LAUDO / CHECK LIST DE ACESSIBILIDADE PARA AVALIAÇÃO DE CONFORMIDADE ÀS NORMAS DE ACESSIBILIDADE (CONFORME NBR 9050:2020)

UNIDADE / ÓRGÃO		SEDE 1 - Advocacia Geral da União		TOTAL DE PAVTOS	18		
CIDADE		Brasília		ESTADO		Distrito Federal	
RUA / AV		SAUS Quadra 3		Nº		5/6	23.801,00
BAIRRO		Ala sul		ANO DE CONSTRUÇÃO		2009	
ATENDE PÚBLICO		SIM		x	DATA HABITE-SE		2010
SITUAÇÃO DO IMÓVEL		NÃO			DATA DO LAUDO		26/08/2026
		PRÓPRIO			PRÉDIO TOMBADO OU HISTÓRICO		SIM
		LOCADO		x	NÃO		x
		CEDIDO					
RESPONSÁVEL PELA ELABORAÇÃO DO LAUDO (NOME, FORMAÇÃO (Arq. ou Eng.), CREA / CAU		Valdir Costa Júnior, Engenheiro Civil, CREA 374750/D-CE		Nº DA ART OU RRT / DATA DE EMISSÃO		0720260084885 - 27/08/2026	
Viabilidade de adaptação/implantação de acessibilidade		SIM		NÃO	Não se aplica		
Há viabilidade técnica para adaptação e implantação de acessibilidade no prédio?		x					
O percurso que une a edificação à via pública, às edificações e aos serviços anexos de uso comum e aos edifícios vizinhos é acessível?				x			
		SIM		NÃO	Não se aplica

SEDE 1 - Advocacia Geral da União

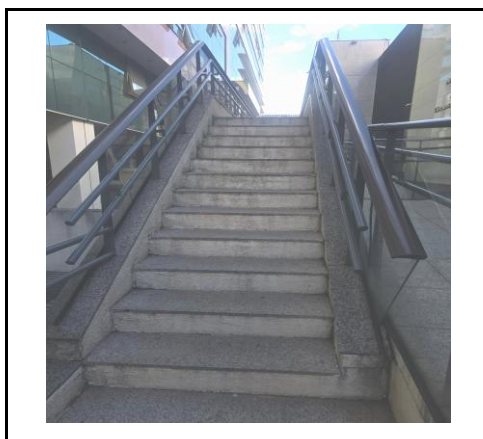
FOTO 2: O prédio possui duas entradas, pela Ala Sul (SAUS Q.3) (**foto 2.a.**) e pela Ala Norte (rua SAUS Q2.) (**foto 2.c.**). as Alas não possuem comunicação externa acessível devido à presença de uma escada (**foto 2.b.**).

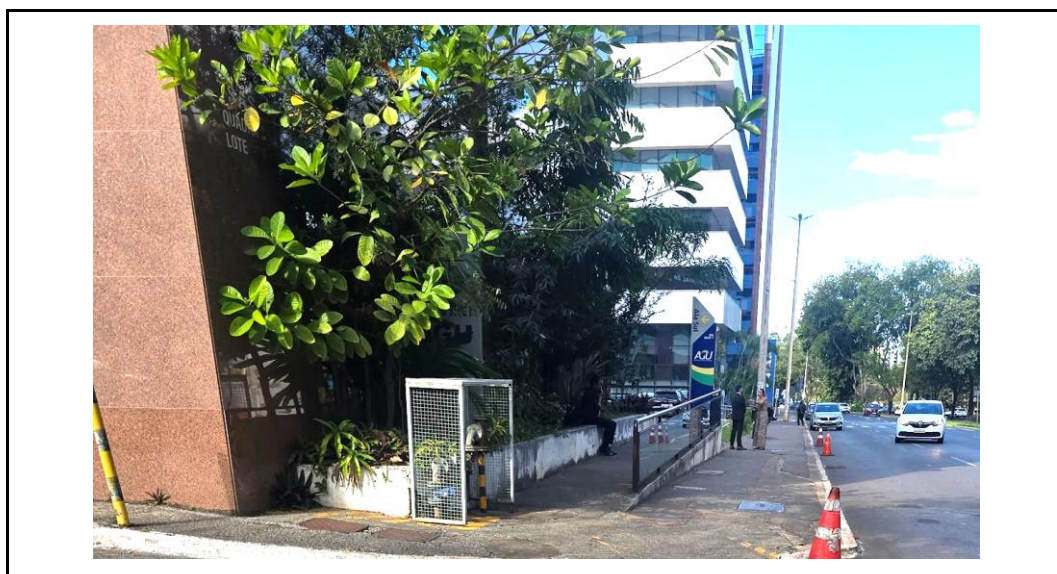
FOTO 3: Escada de interligação externa Ala Sul/Ala Norte, sem sinalização com piso tátil e braille, corrimão sem bordas arredondadas e sem prolongamento de 30 cm após o término da escada. Cor não contrastante.

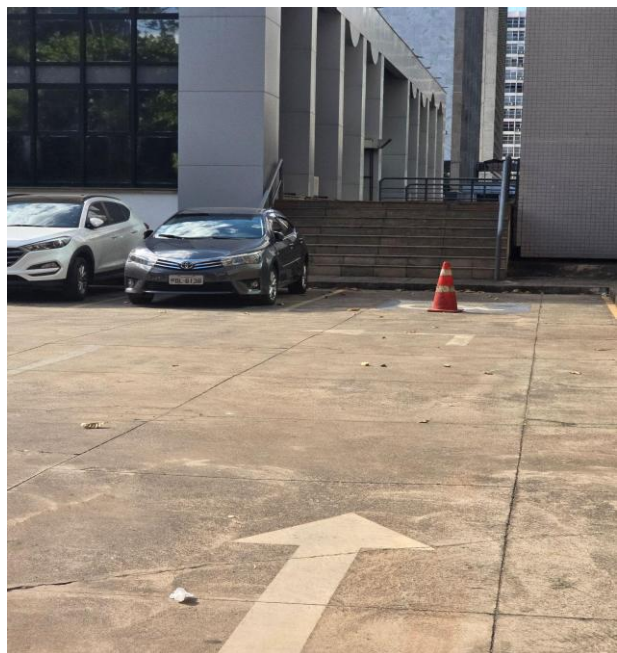
FOTO 4: Rampa de Acesso à entrada principal Ala Sul (adequar a rampa à norma NBR 9050).

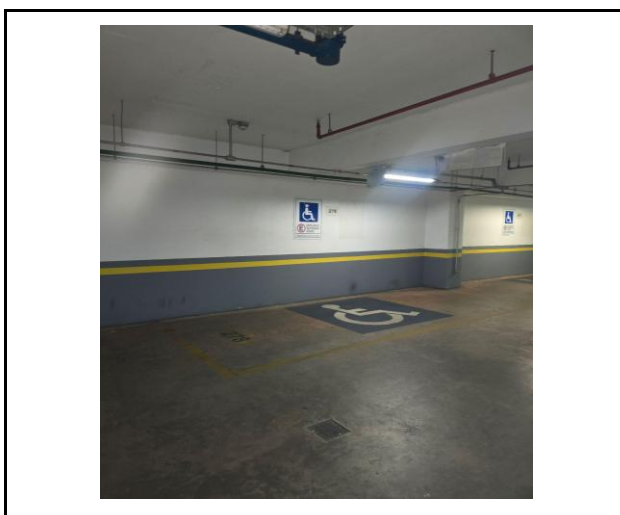
FOTO 5: Vagas externas a distância é superior à 50 m. Vaga sem sinalização vertical e sem rampa de acesso à calçada. Não há vagas acessíveis para visitantes externos. Não há vaga externa para idosos.

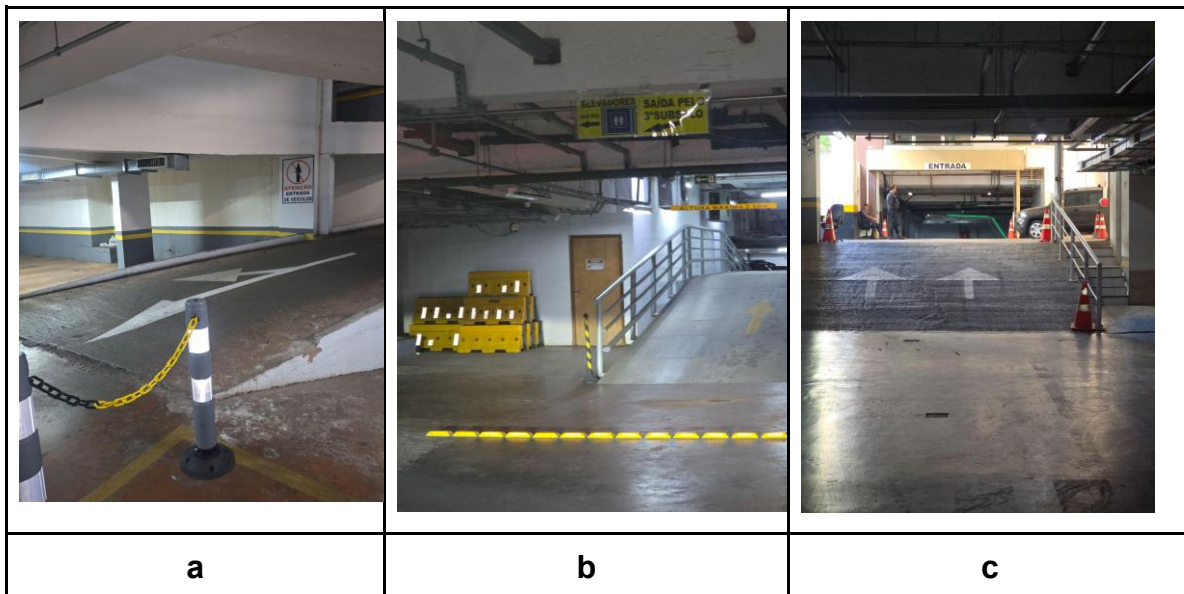
FOTO 6: Vaga de estacionamento para PCD no subsolo piso -3. Verificar as medidas de acordo com a NBR9050. Quantitativo de vagas para PCD e idosos não contemplados.

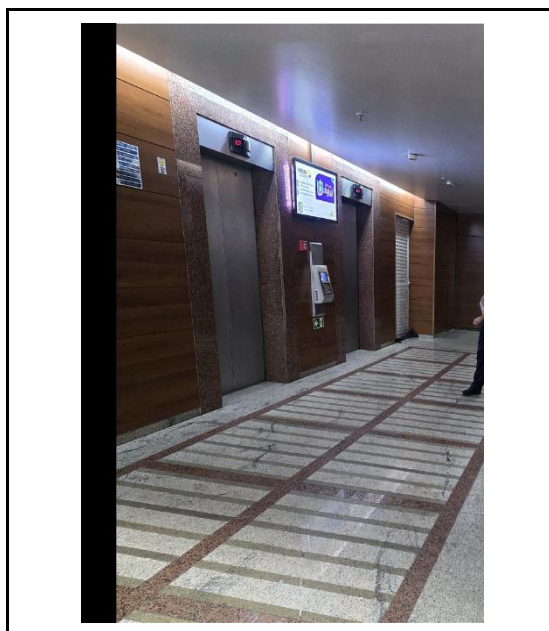
FOTO 8: Adequar a iluminação no corredor dos elevadores andar Térreo Ala Norte.

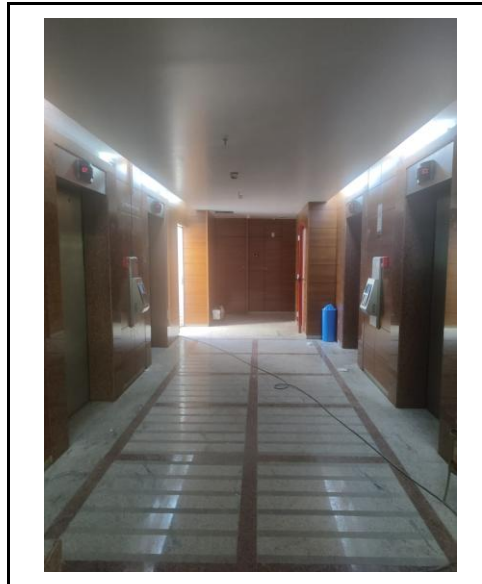
FOTO 11: Adequar a iluminação interna das cabines dos elevadores da Ala Sul.

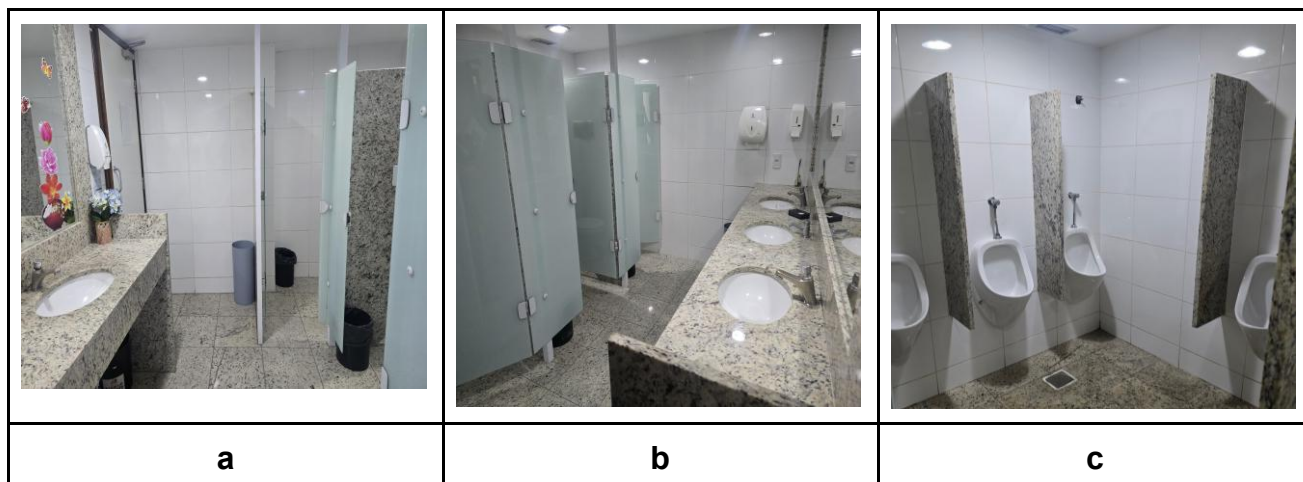
FOTO 14: Banheiros Coletivos. Foto 14.a. Banheiros Femininos com barreira ambiental em frente a porta com vão de 70 cm. **Foto 14.b.** Apresenta uma cabine com porta de aproximadamente 50 cm. **Foto 14.c. Banheiro Masculino** Mictórios em conformidade.

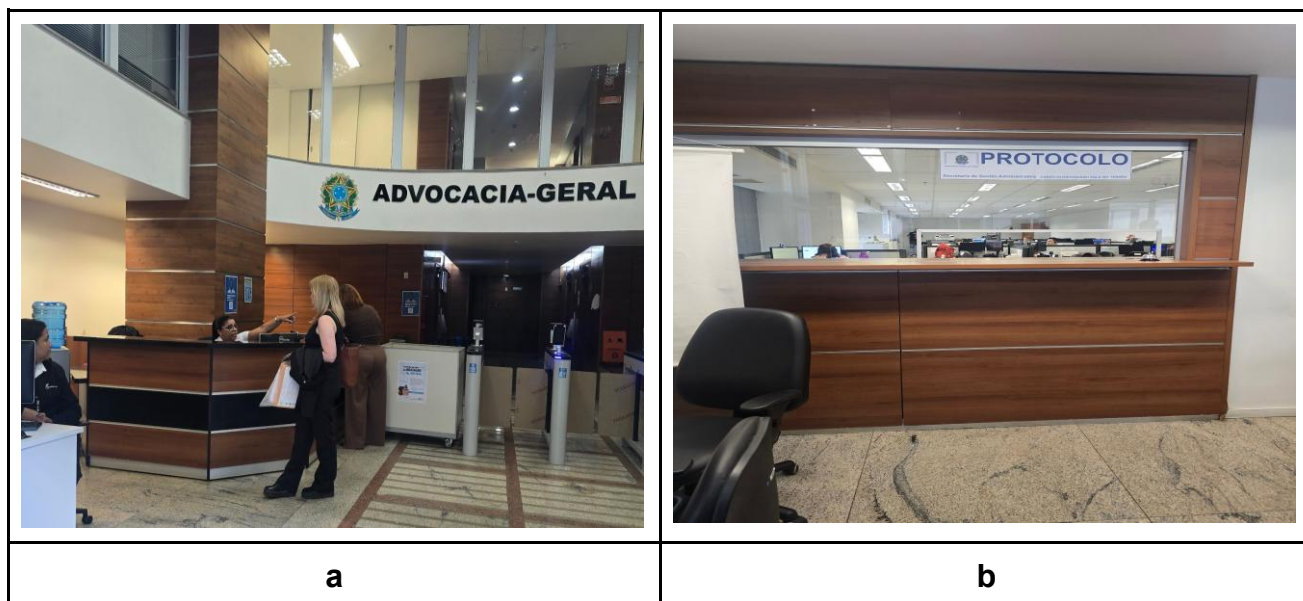
FOTO 15: Foto 15.a. Balcão de recepção Ala Sul - necessário adequar medidas de acessibilidade; **Foto 15.b.** Balcão do Protocolo Ala Sul - necessário adequar medidas de acessibilidade;

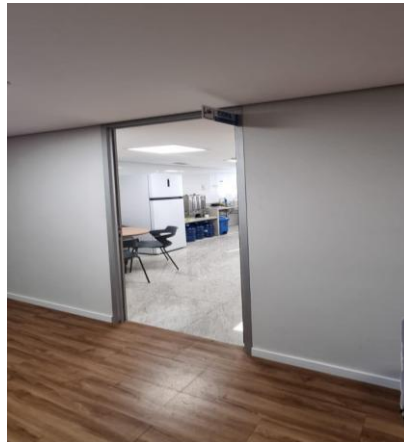
FOTO 17: Vestiário: Necessidade de adequação. Vestiário com buracos na parede, impedindo a privacidade para troca de vestimenta.

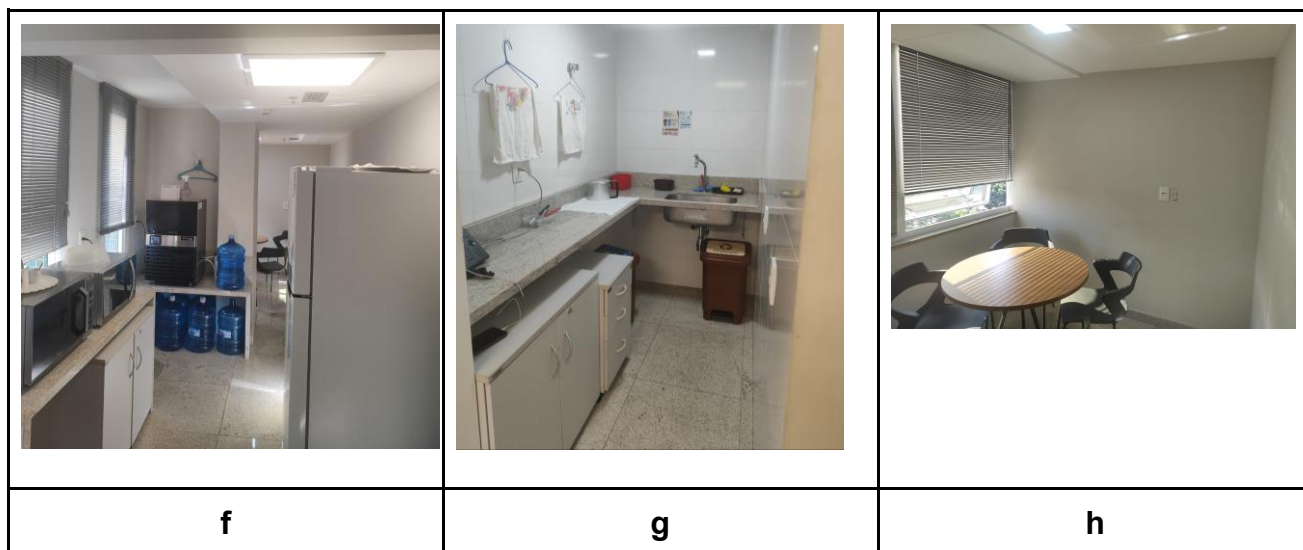
FOTO 18: Foto 18.a Copa 4º andar - Ala Norte - copa reformada; Foto 18.b.c. Copa 10º Andar - Ala Sul - copa reformada; Foto 18.d. Copa 10º Andar Ala Norte - necessário adequação; Foto 18.e. Copa 11º Andar - copa em reforma; Foto 18 f.g.h. Copa 13º Andar - Ala Norte - copa reformada.
